## VYSVĚTLENÍ ZADÁVACÍ DOKUMENTACE Č. 1

Název veřejné zakázky **VD Pařížov, zajištění funkčnosti obtoku a spodních výpustí**  
Identifikační údaje o zadavateli  
Název Povodí Labe, státní podnik  
Sídlo Víta Nejedlého 951/8, Slezské Předměstí, 500 03 Hradec Králové  
IČ 70890005  
Druh zadávacího řízení zakázka malého rozsahu na služby

Obrázek č. 1b

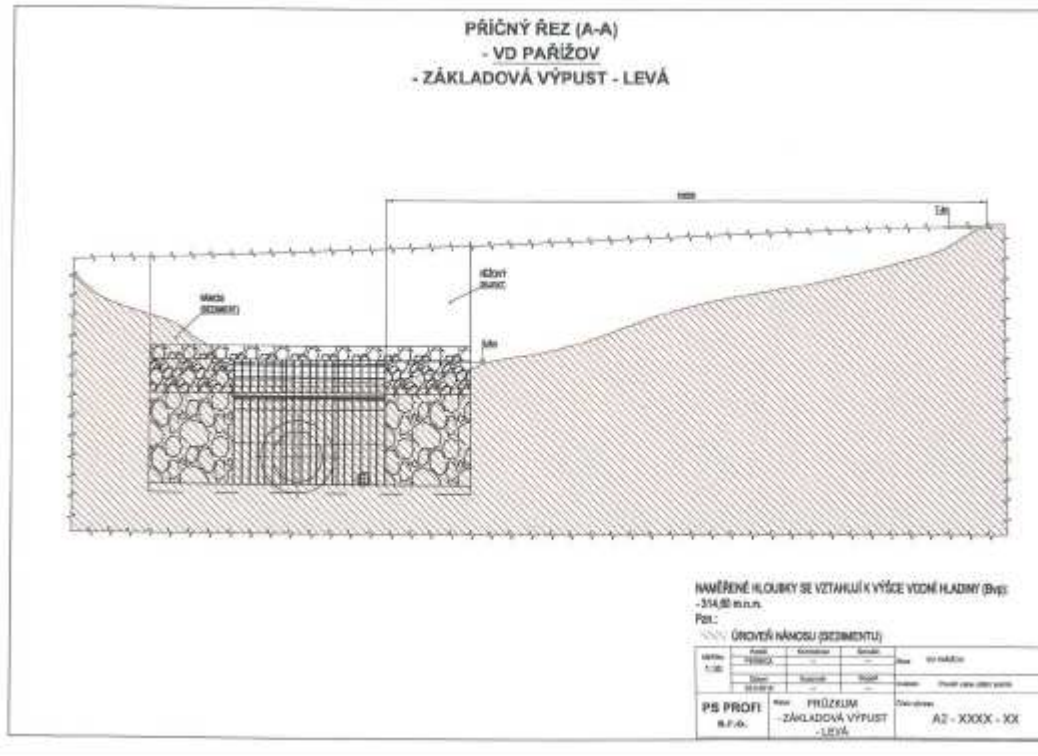
Žádám Vás o doplnění zadávací dokumentace k realizaci zakázky č.722241001 VD Pařížov, zajištění funkčnosti obtoku a spodních výpustí, neboť z Vámi poskytnuté dokumentace není patrný rozsah prací a způsob uložení sedimentu.

Chci Vás poprosit o orientační zakreslení rozsahu potápěčských prací do Vámi zaslané dokumentace - VD Pařížov-kontrola česlí před obtokovým tunelem a hrázovými výpustmi z roku 2018, ze kterých jsem použil níže uvedené obrázky č. 1 a,b a 2 a,b. Toto doplnění požaduji na základě zkušenosti s obdobnými pracemi, které prováděla naše firma, kdy vzhledem k mocnosti sedimentu před jednotlivými objekty-česli (viz. obrázky níže) nelze sediment odtěžit pouze před vámi stanovenými objekty-česli, ale je potřeba odtěžený prostor od spodní hrany objektů- česlí zasvahovat tak, aby nedošlo k opětovnému sesunutí sedimentového svahu.

Vzhledem k tomu, že se jedná o zajištění požadované funkce spodních výpustí z hlediska jejich kapacity, předpokládáme tento rozsah prací:

Česle před obtokovým tunelem – sediment bude odstraněn min. tak, aby česle byly uvolněny na výšku 2 m od vrcholu klenby tunelu a sediment bude svahován pod úhlem 45°.

Česle před hrázovými výpustmi - sediment bude odstraněn pouze z vodorovné a téměř vodorovné části česlí a bude svahován pod úhlem 45°.

S ohledem na v čase se měnící konfiguraci nánosů v závislosti na úrovni hladiny, průtocích a rychlosti proudění na česlích, nelze poskytnout požadovanou grafickou přílohu.
